リコール届出番号	外 1084	リコール開始日	平成 16 年 2 月 13 日
不具合の部位（部品名）	燃料装置		
基準不適合状態にあると認める構造、装置又は性能の状況及びその原因	燃料タンク上部に装着されている燃料遮断弁の加工が不適切なものがあるため、燃料遮断弁が正常に作動しないことがある。そのため、燃料が燃料蒸発ガス発散防止装置へ流入し、最悪の場合、当該装置から燃料が漏れるおそれがある。		
改善措置の内容	全車両、燃料遮断弁を良品と交換するとともに燃料分離器を追加装着する。

改善箇所説明図

基準不適合発生箇所

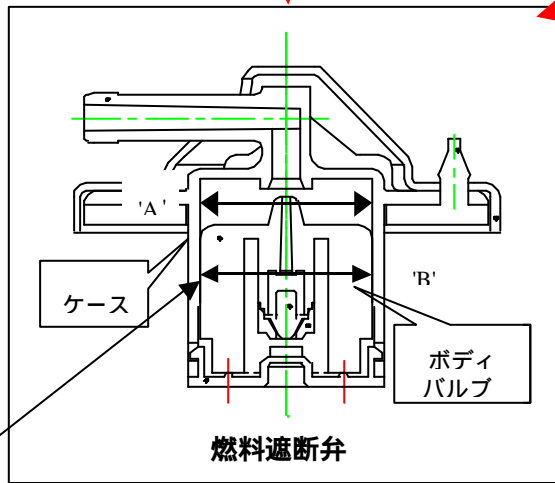
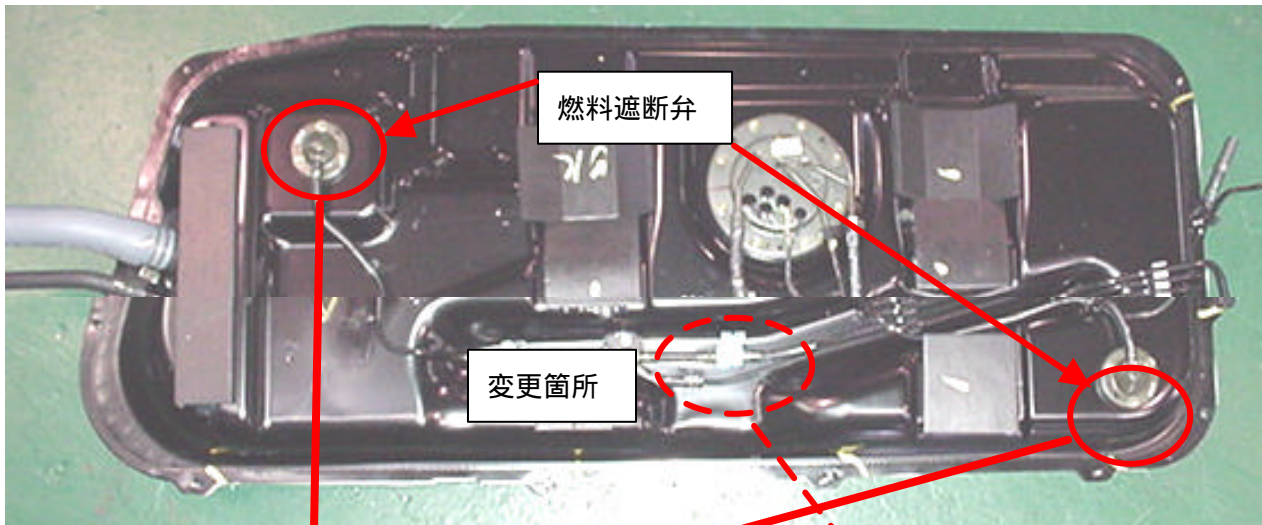
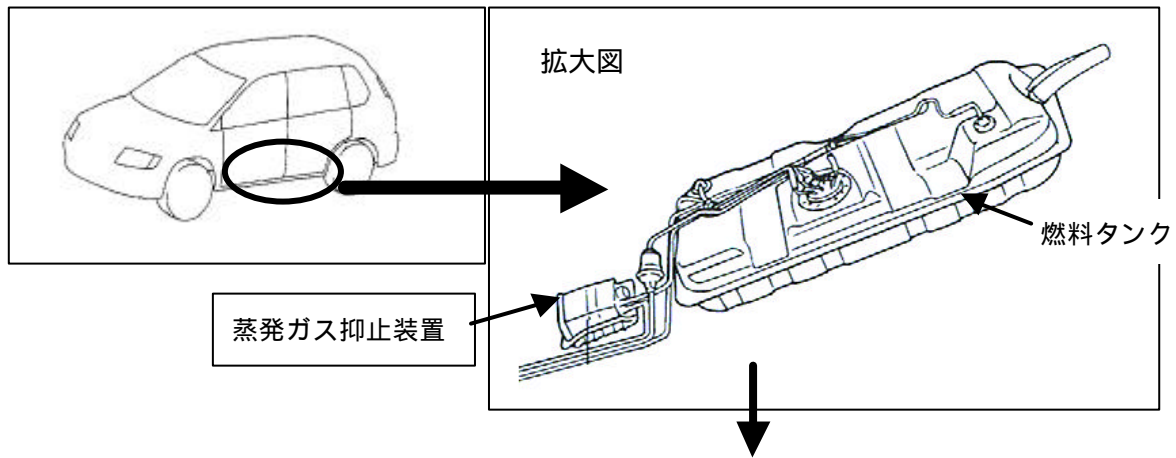
燃料タンク上部に装着されている燃料遮断弁の加工が不適切なものがあるため、燃料遮断弁が正常に作動しないことがある。そのため、燃料が燃料蒸発ガス発散防止装置へ流入し、最悪の場合、当該装置から燃料が漏れるおそれがある。
